**INFORME DE HITO DE CONTROL
N.º 11-2026-OCI/0446-SCC**

**“MEJORAMIENTO SERVICIO DE TRANSITABILIDAD
VEHICULAR Y PEATONAL EN LAS AVENIDAS JOSÉ
CARLOS MARIÁTEGUI Y MARISCAL DOMINGO NIETO
(CRUCE SAN ANTONIO DE PADUA - AVENIDA N.º 01 DEL
SECTOR 1B-PAMPAS SAN FRANCISCO), C.P. SAN
ANTONIO, MOQUEGUA, MARISCAL NIETO, MOQUEGUA”**

**HITO DE CONTROL N.º 4 –VACIADO DE CONCRETO EN
MURO MC 1 Y ESTADO DE EJECUCIÓN DE SERVICIOS**

Imágenes 16, 17, 18, 19, 20 y 21
Diferencia de nivel entre la vereda y la rasante de la base imprimada

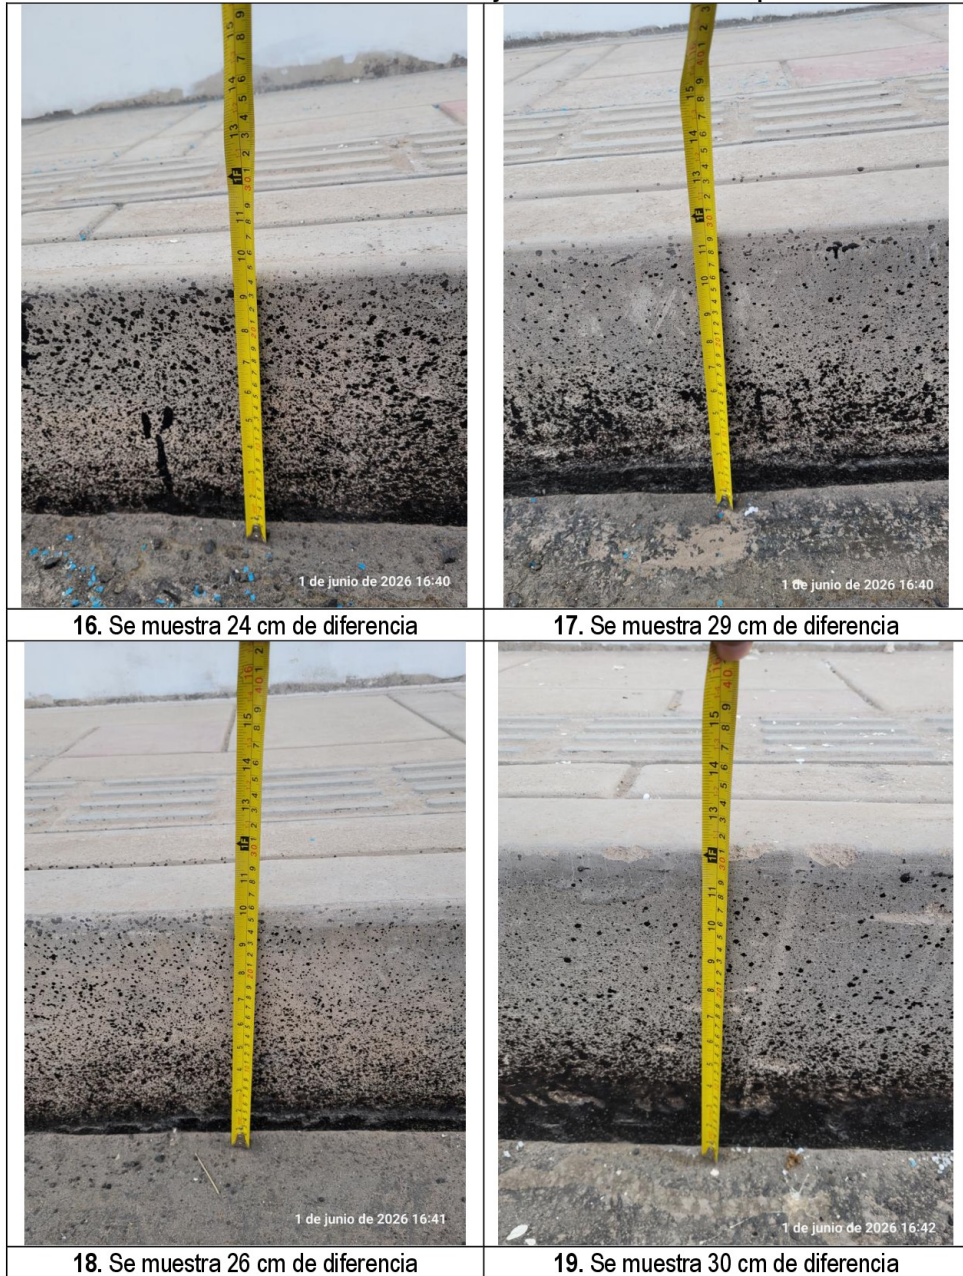
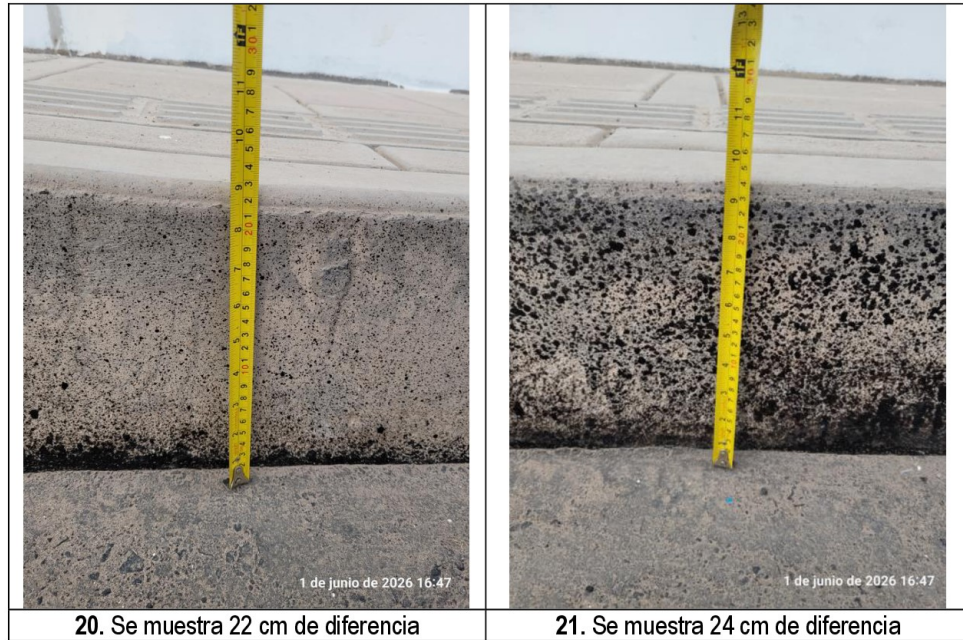
Sobre el particular, el expediente técnico aprobado y sus modificatorias han contemplado la ejecución de la partida 01.11.01.06 CARPETA ASFÁLTICA EN CALIENTE E=7.5CM (3”), es decir el espesor del asfalto a colocar debe ser de 7.5 centímetros, por lo que, considerando que la altura de la vereda respecto del nivel de rasante del pavimento flexible es de 15 centímetros, el nivel de la base imprimada debería estar a 22,5 centímetros respecto del nivel de la vereda.

La capa terminada deberá presentar una superficie uniforme y ajustarse a las rasantes y pendientes establecidas. La distancia entre el eje del Proyecto y el borde de la capa no podrá ser inferior a la señalada en los planos o la definida por el Supervisor quien, además, deberá verificar que la cota de cualquier punto de la base conformada y compactada, no varíe en más de 10 mm. de la proyectada.

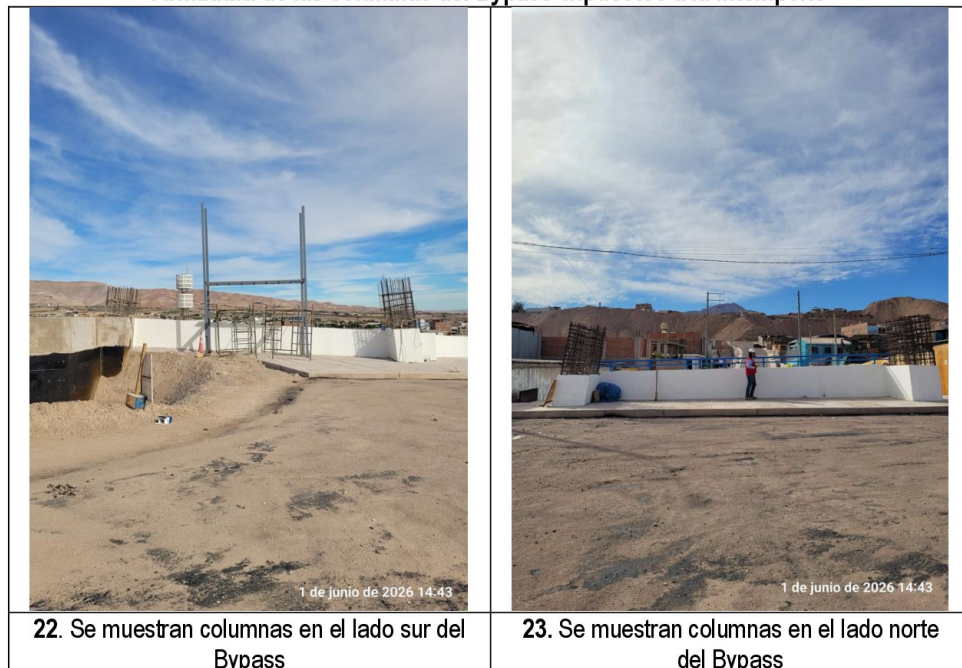
La situación expuesta, podría ocasionar deformaciones e irregularidades en la superficie de rodadura y afectaría la vida útil del pavimento.

3. ACERO DE REFUERZO EXPUESTO DE LAS CUATRO (4) COLUMNAS DEL BYPASS Y LA VIGA COLLARÍN DEL LADO SUR, PODRÍA PROPICIAR SU CORROSIÓN Y COMPROMETER LA DURABILIDAD, RESISTENCIA Y VIDA ÚTIL DE LA ESTRUCTURA.

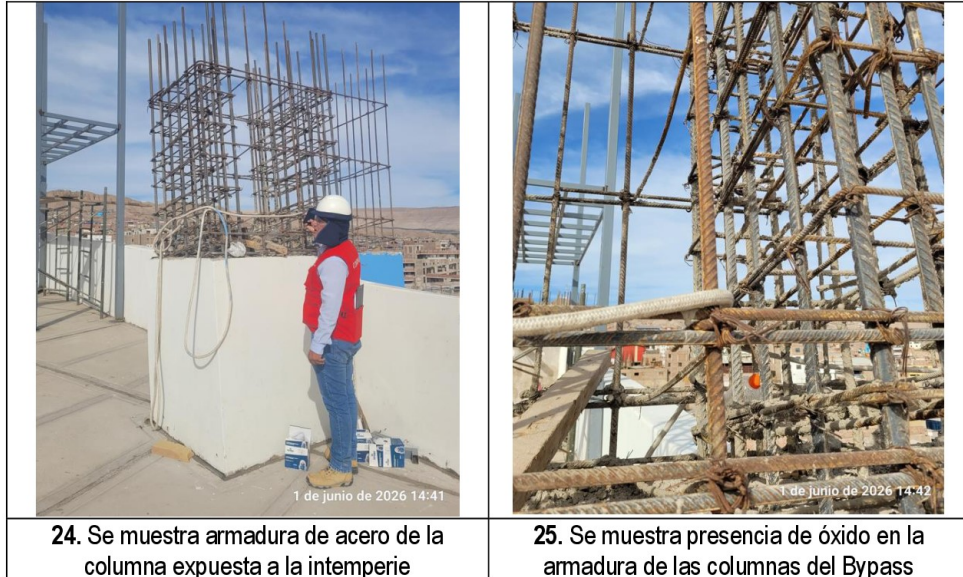
Sobre el particular, el residente de obra manifestó: “(...) la continuidad de las columnas eran para una pasarela que ha sido deducida en la modificación presupuestal N.º 12, por lo que ya no tendrían utilidad (...)”, asimismo, precisó lo siguiente: “(...) se viene evaluando efectuar el corte del acero o su recubrimiento con concreto pobre (...)”.
